Règlement ONU n° 14 (Ancrages de ceintures de sécurité)

**Proposition de complément 10 à la série 07 d'amendements,  
de complément 2 à la série 08 d'amendements  
et de complément 3 à la série 09 d'amendements  
au Règlement ONU n° 14 (Ancrages de ceintures de sécurité)\*****Communication de l'expert de l'Organisation internationale  
des constructeurs d'automobiles**

« Figure 3

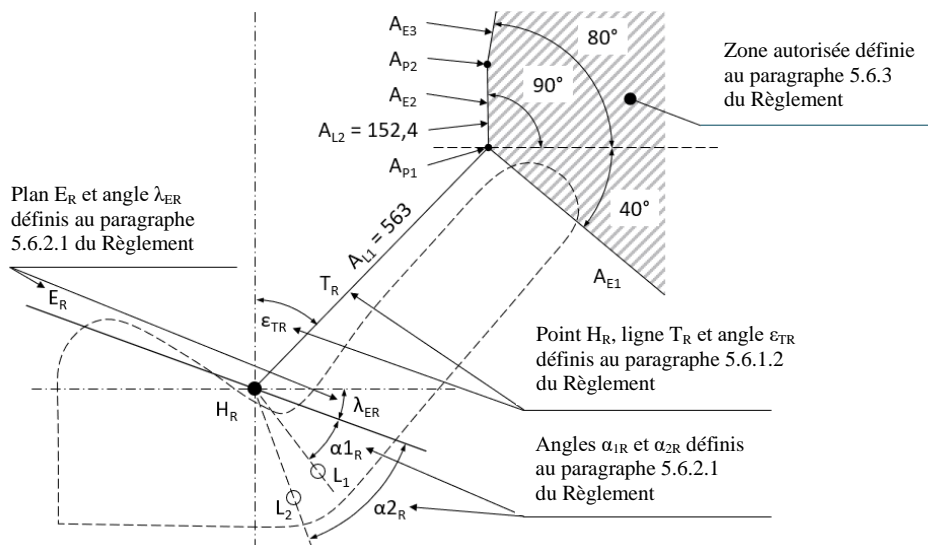
**5.6.3** Emplacement des ancrages supérieurs effectifs (voir fig. 3 de l'annexe 3)

Le ou les points d'ancrage supérieur effectif de la ceinture doivent être situés dans la zone autorisée représentée dans la figure 3 de l'annexe 3 du présent Règlement, déterminée à partir du point H<sub>R</sub>.

À partir du point H<sub>R</sub>, la zone autorisée pour l'emplacement du ou des points d'ancrage supérieur effectif est déterminée à l'aide des segments et des plans ci-après :

**A<sub>L1</sub>** Un segment d'une longueur de 563 mm, mesuré sur la ligne de torse T<sub>R</sub> à partir du point H<sub>R</sub> vers le haut, jusqu'au point A<sub>P1</sub> ;

**A<sub>L2</sub>** Un segment d'une longueur de 152,4 mm, mesuré à la verticale à partir du point A<sub>P1</sub> vers le haut, jusqu'au point A<sub>P2</sub>.

Un premier plan A<sub>E1</sub>, incliné à 40° au-dessous de l'horizontale, est tracé vers l'arrière à partir du point A<sub>P1</sub>.

Un deuxième plan A<sub>E2</sub>, perpendiculaire au plan longitudinal médian du siège, est tracé entre les points A<sub>P1</sub> et A<sub>P2</sub>.

Un troisième plan A<sub>E3</sub>, incliné à 80° au-dessus de l'horizontale, est tracé vers l'arrière à partir du point A<sub>P2</sub>.

La zone autorisée pour l'emplacement du ou des points d'ancrage supérieur effectif se situe derrière les trois plans A<sub>E1</sub>, A<sub>E2</sub> et A<sub>E3</sub>.

**Zones d'emplacement des ancres effectifs pour des positions d'utilisation plus inclinées (paragraphe 5.6.2 et 5.6.3)**

Figure 4

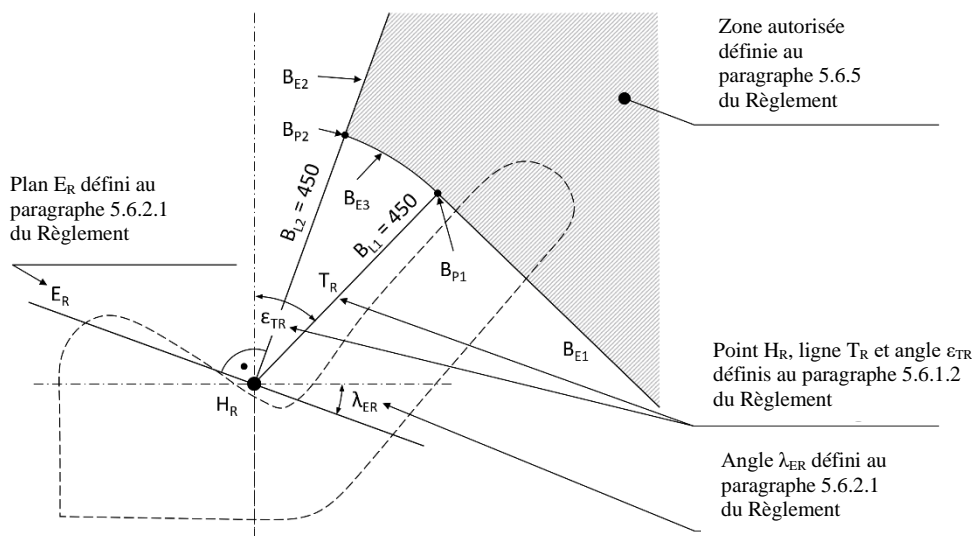
Au cours des essais visés aux alinéas a) et b) ci-dessus, le ou les points d'ancrage supérieur effectif doivent être situés dans la zone autorisée spécifiée dans la figure 4 de l'annexe 3 du présent Règlement. Aux fins de ces essais, les sièges peuvent également être réglés dans les positions d'utilisation plus inclinées visées au paragraphe 6.1.2 du présent Règlement.

À partir du point  $H_R$ , la zone autorisée représentée dans la figure 4 de l'annexe 3 du présent Règlement pour l'emplacement du ou des points d'ancrage supérieur effectif au cours des essais est déterminée à l'aide des segments et des plans ci-après :

**B<sub>L1</sub>** Un segment d'une longueur de 450 mm, mesuré sur la ligne de torsion  $T_R$  à partir du point  $H_R$  vers le haut, jusqu'au point  $B_{P1}$  ;

**B<sub>L2</sub>** Un segment d'une longueur de 450 mm, mesuré perpendiculairement au plan  $E_R$  à partir du point  $H_R$  vers le haut, jusqu'au point  $B_{P2}$ .

Un premier plan  $B_{E1}$ , perpendiculaire à la ligne de torsion  $T_R$  et perpendiculaire au plan longitudinal médian du siège, est tracé vers l'arrière à partir du point  $B_{P1}$ .

Un second plan  $B_{E2}$ , perpendiculaire au plan  $E_R$  et perpendiculaire au plan longitudinal médian du siège, est tracé vers le haut à partir du point  $B_{P2}$ .

Une surface arrondie  $B_{E3}$ , d'un rayon de 450 mm à partir du point  $H_R$ , est tracée entre les points  $B_{P1}$  et  $B_{P2}$ , perpendiculairement au plan longitudinal médian du siège.

**Le ou les points d'ancrage supérieur effectif ne doivent pas se déplacer en dessous ou en avant des plans  $B_{E1}$  et  $B_{E2}$  ou de la surface arrondie  $B_{E3}$  au cours de l'essai. ».**

**Zone autorisée d'emplacement des ancrages supérieurs effectifs pour les positions autres que les positions normales d'utilisation (paragraphe 5.6.5)**
